Pratica ARPAE – Area Autorizzazioni e Concessioni Metropolitana n. 21134/2019

PROCEDURA di ValSAT art. 18 L.R. 24/2017

Istruttoria di VAS/ValSAT sulla Proposta di Accordo operativo avviata dal Comune di Pianoro ai sensi dell'art. 4 “Attuazione degli strumenti urbanistici vigenti” della L.R. 24 del 21/12/2017, presentata dalla Società Edil Cri S.r.l. e dai signori Pierino Tedeschi, Orlando Arioli, Claudio Venturi, Alessandro Naldi e Maria Angela Aldrovandi.

Si tratta di un Accordo Operativo relativo all'attuazione dell'ambito di nuova urbanizzazione ARS.P_III parte sub 1 Pianoro Nuova, Via Donini.

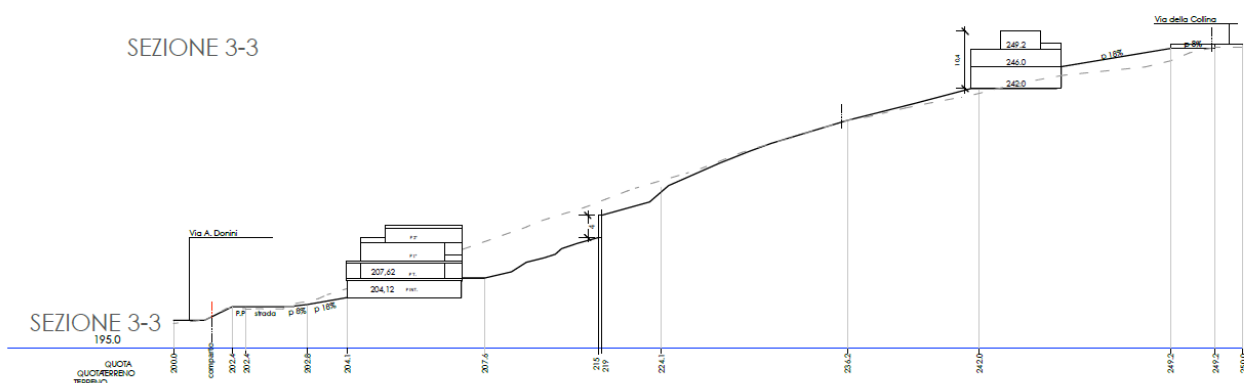
L'area è attualmente utilizzata per scopi orticoli e pertinenze private e non insistono edifici. È caratterizzata da un movimento altimetrico significativo che culmina su Via della Collina, strada che percorre piuttosto fedelmente il crinale significativo alla cui destra si estendono le formazioni dei calanchi.

Confina a ovest e a sud-ovest con le ultime aree urbanizzate di Pianoro Nuova. A ovest di via Giardino e via Donini gli insediamenti sono su aree in leggero declivio o quasi pianeggianti, mentre gli insediamenti più recenti a monte di via Giardino (confine sud-ovest) si presentano già come collocate su diversi piani altimetrici con rilevante impatto paesaggistico e cospicua presenza di muri di contenimento imponenti:

Il versante che si intende insediare presenta un andamento altimetrico importante, con un salto di oltre 50 metri di dislivello su una proiezione piana di circa 160 metri, per una pendenza media del terreno di circa 17° e tratti (particolarmente quelli centrali) ben oltre:

Per quanto riguarda l'accessibilità si rileva che la rotonda non rappresenta un interesse pubblico, ma piuttosto una necessità per sostenere la mobilità dei nuovi residenti, e comporta comunque un considerevole consumo di suolo finalizzato unicamente al collegamento autoveicolare. In effetti il documento di Valsat non prende in esame la mobilità sostenibile, al di là di qualche generica affermazione. Di fatto non sono state indagate le possibilità di spostamento indipendenti dall'automobile e certamente le pendenze non facilitano le possibilità di spostamenti ciclopeditoni.

L'accessibilità diventa particolarmente gravosa per i lotti 5,6,7: l'accesso stradale comporta un tragitto minimo dalla rotonda di progetto di 1.5 km con dislivello di 50 m passando da sud o in alternativa di 2,3 Km passando da nord; peraltro non sono previsti percorsi interni al comparto a causa della morfologia del terreno centrale (si tratta della parte che viene ceduta all'Amministrazione Comunale, ma è essenzialmente territorio inaccessibile).

In primo luogo la proposta non si configura come una crescita in continuità e in adiacenza al tessuto urbanizzato. Se infatti i lotti 1,2,3, sono effettivamente contermini all'edificato attuale, il lotto 4 e soprattutto i lotti 5,6,7 appaiono sconnessi e dunque non giustificabili. Si ritiene che il lotto 4 possa eventualmente far parte di una successiva proposta relativa all'ambito sub 2. Per quanto concerne i lotti 5,6,7 i problemi di forte pendenza, l'instabilità del versante, la sicurezza della galleria AV e gli impatti da essa derivanti, l'impatto paesaggistico nei confronti del crinale significativo, l'accessibilità veicolare inadeguata e l'assenza di percorsi ciclopedonali siano non superabili.
